Commissione Tecnica di Verifica dell'Impatto Ambientale - VIA e VAS

**Parere n. 3309 del 17 aprile 2020**

<b>Progetto:</b>	<p><i>Verifica di Assoggettabilità a VIA</i></p> <p><b>Progetto per l'ampliamento e completamento del Porto di San Foca – Melendugno</b></p> <p><b>ID_VIP 4335</b></p>
<b>Proponente:</b>	<p><b>Porto di Santa Foca S.p.A.</b></p>

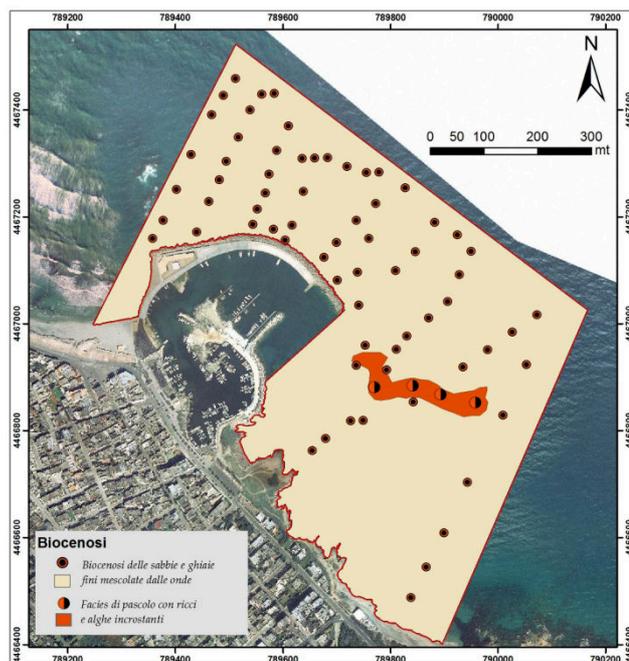
**VALUTATO** che le suddette opere elencate dal Proponente non sono ascrivibili ad opere di mitigazione ambientale, bensì devono considerarsi opere di normale prassi progettuale stante l'alto valore ambientale e qualità paesaggistica del tratto di costa in esame;

**VALUTATO** che a differenza di quanto illustrato dal Proponente il progetto prevede opere di dragaggio di un settore del fondale dell'area portuale (e segnatamente dello specchio acqueo della zona pescatori posta a sud del bacino interno, inagibile all'attracco delle imbarcazioni a causa della sabbia e delle alghe accumulate che hanno determinato l'innalzamento del fondale), così come illustrato nell'allegato INT-TAV 24 - "Piano Utilizzo Materia" redatto nel settembre 2018. In particolare per tale problematica il Proponente chiarisce che il materiale dragato verrà riutilizzato nel cantiere senza conferimento a discarica, allegando documentazione ed esami di laboratorio sul materiale di dragaggio eseguito nel Maggio 2012, che necessitano quindi di un aggiornamento ai fini di una valutazione degli interventi correlati al destino delle sabbie da escavo;
